RENESAS TECHNICAL UPDATE

製品分類	MPU & MCU	発行番号	TN-RZ*-A003A/J	Rev.	第1版
題名	RZ/A シリーズ 低消費電力モードに関する注意事項		情報分類	技術情報	
適用製品	下記参照	対象ロット等	関連資料	下記参照	
		全ロット

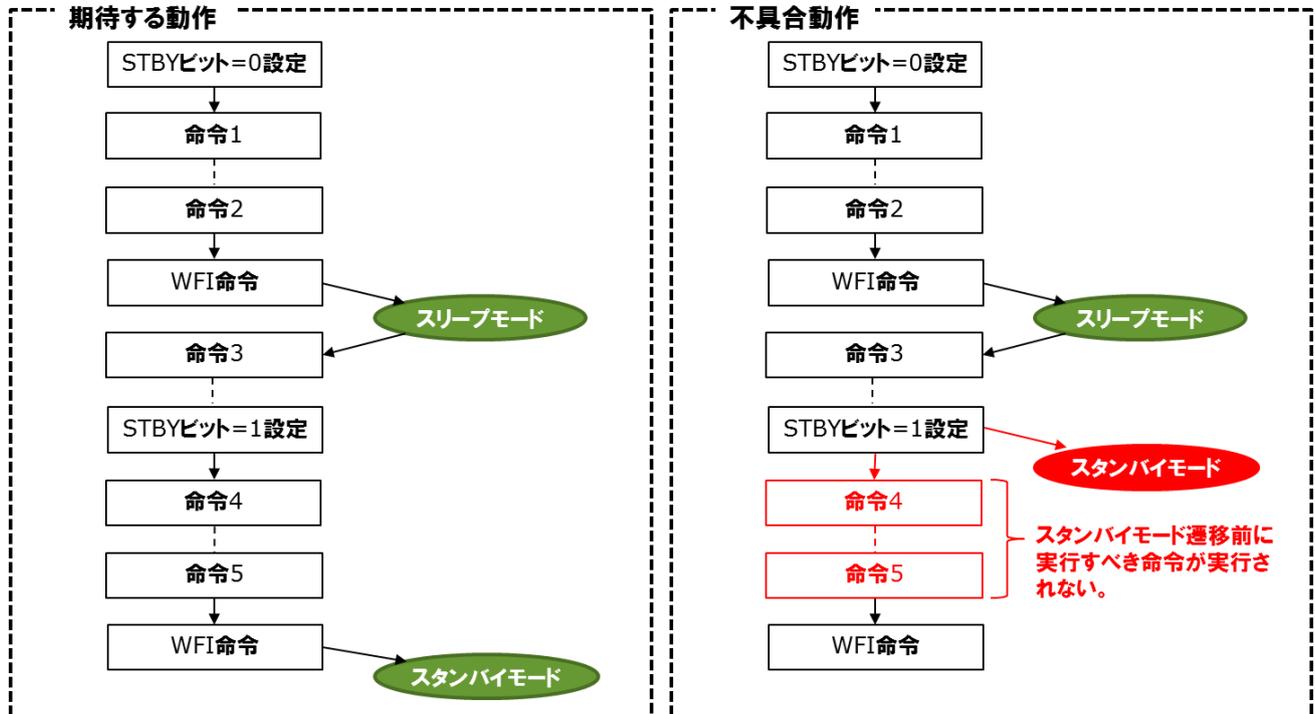
低消費電力モードを使用する際、下記2条件を両方満たす場合に不具合が発生します。

- ① スリープモードと、ソフトウェアスタンバイモードもしくはディープスタンバイモード（以下、2種のモードを区別しない場合は、スタンバイモードと略称）とを併用する場合
- ② スリープモードへの遷移に、WFI 命令を使用している場合
